Název zakázky: Nemocnice Vyškov - stavební úpravy křídla D3 pro  
magnetickou rezonanci  
Číslo zakázky: 100745

## ZMĚNOVÝ LIST Č. 44

### SO, PS: D.1.01.04.f Vzduchotechnika

## ZMĚNOVÝ LIST Č. 45

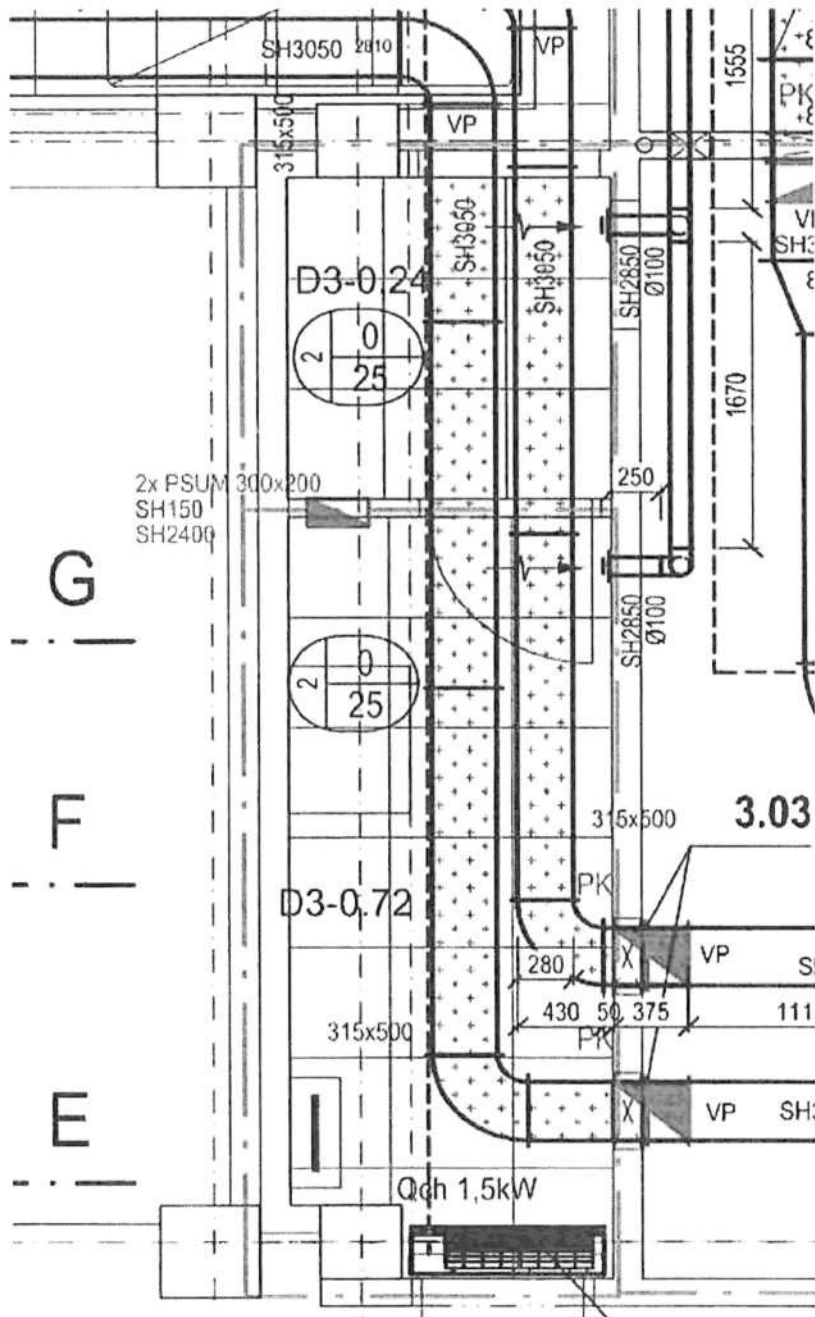
**Popis změn a zdůvodnění:** Dodávka a montáž 2 ks stěnových požárních klapek mezi m.č.D3.072 do m.č. D3.024 z důvodů funkčnosti kompletního systému VZT dle požadavku projektanta.

P.č.	Číslo položky	Název položky	MJ	Množství	Cena / MJ	Celkem	Ceník
<b>Díl:</b>							
		Dodávka a montáž požárního stěnového uzávěru vč. kontroly požárního bezpečnostního prvku	ks	2,00000

A x B [mm]	Počet listů	Hmot. FDML* [kg]	Hmot. KMM** [kg]	Servopohon		S <sub>ef</sub> [m <sup>2</sup> ]
				Belimo	Gruner	
200 x 300	2	14	1	BFL	340TA-03	0,0276

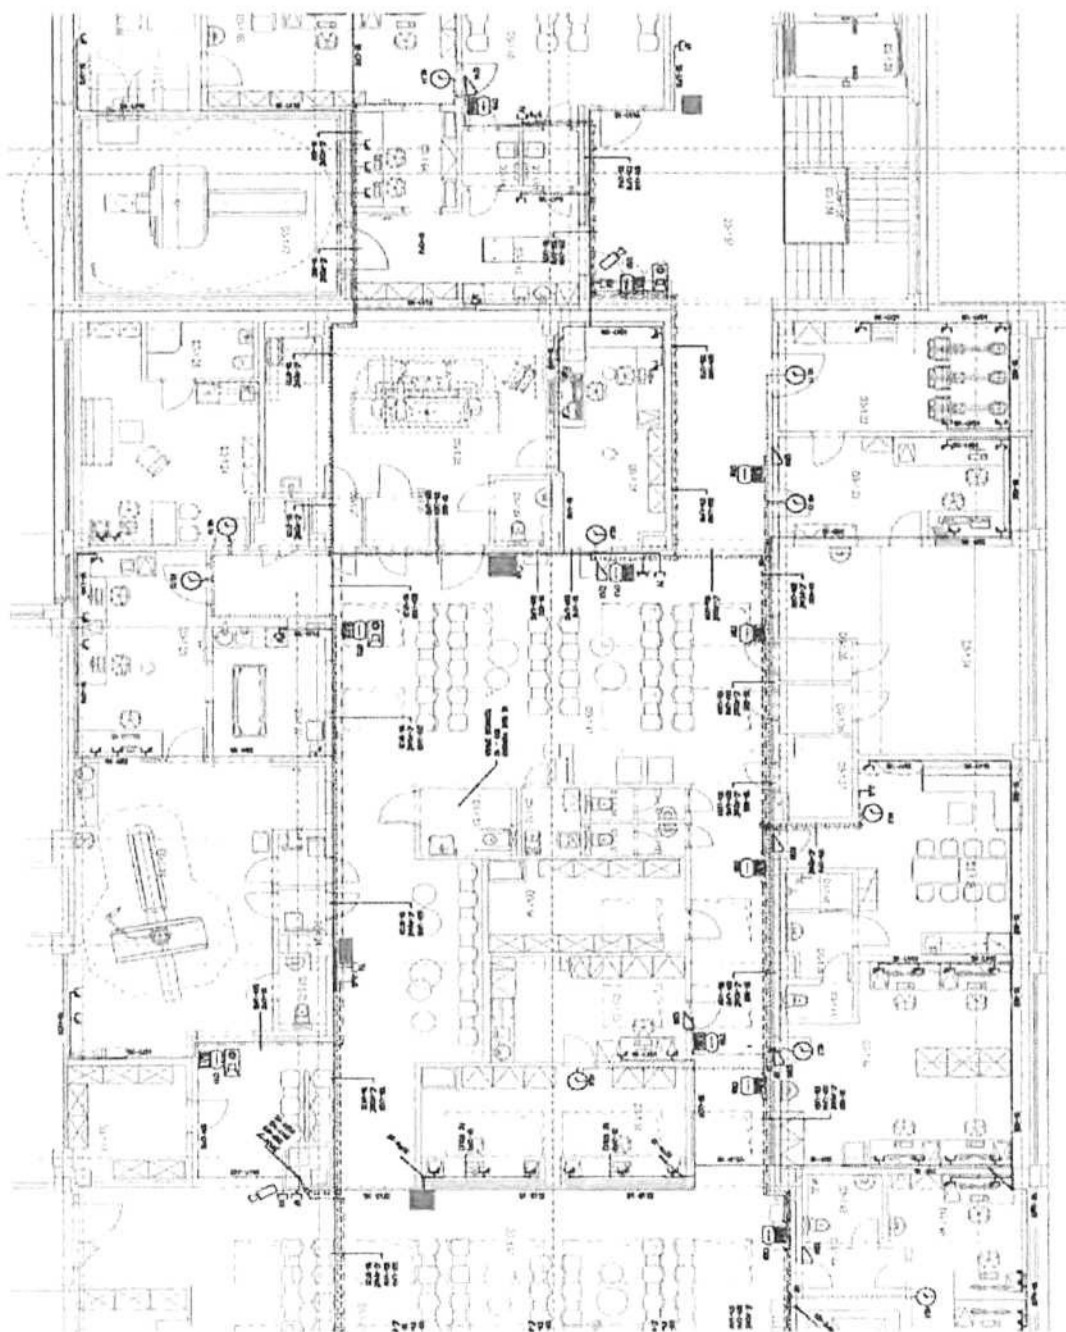
**Popis změn a zdůvodnění:** Předkládáme vám tento změnový list na základě požadavku  
objednatel a to:

Odpčet ACS-CT22, CT02 - čtečky nejsou potřeba

Stožár STA – požadavek na doplnění napojení stožáru STA, kde byl požadavek na přesun do jiné pozice  
SK – datové zásuvky - doplnění kamer do čekáren z důvodů legislativního požadavku na monitorování  
zdravotního stavu pacientů , doplnění přívodů pro bezdrátový tel.

Přídavný spínač pro ovládání druhého zařízení (2N) - Jedná se o doplňkové zařízení pro El. vrátník (2N),  
sloužící k spínání dalšího zařízení

Osazení rozvaděče pro dodavatele CT

P.č.	Číslo položky	Název položky	MJ	Množství	Cena / MJ	Celkem	Ceník	Cen. soustava / platnost
<b>Díl: M22 03</b>		<b>Elektronická kontrola vstupu (EKV)</b>						
		V rozpočtu je uvedeno, že kabeláže jsou již nainstalovány. Požadavek proběhl v době kdy byla kabeláž několik týdnů holová. Kabely jsou smotaný a označeny v podhledu na pozici dle PD						
46	Pol_0051	bezkontaktní čtečka proxy tango bitá	ks	-2,00000				SOD
47	Pol_0052	Řídicí jednotka dveřní	ks	-2,00000				SOD
<b>Díl: M22 06</b>		<b>Společná TV anténa (STA)</b>						
0	0	Stožár STA	ks	1,00000				INDIVIDUÁLNÍ
<b>Díl: M22 01.1</b>		<b>Strukturované kabeláž - zásuvky</b>						
		První část je doplnění kamer do čekáren. Druhá část je doplnění přívodů pro bezdrátový tel.						
		Zásuvky SK - CCTV - doplnění kamerového systému						
8	Pol_0008	- 19"1U Patch Panel Cat 5e 24xRJ45 kompletní - součást Pol_0001	ks	1,00000				SOD
15	Pol_0015	Keystone 1xRJ45, kat 5e, nestíněný	ks	4,00000				SOD
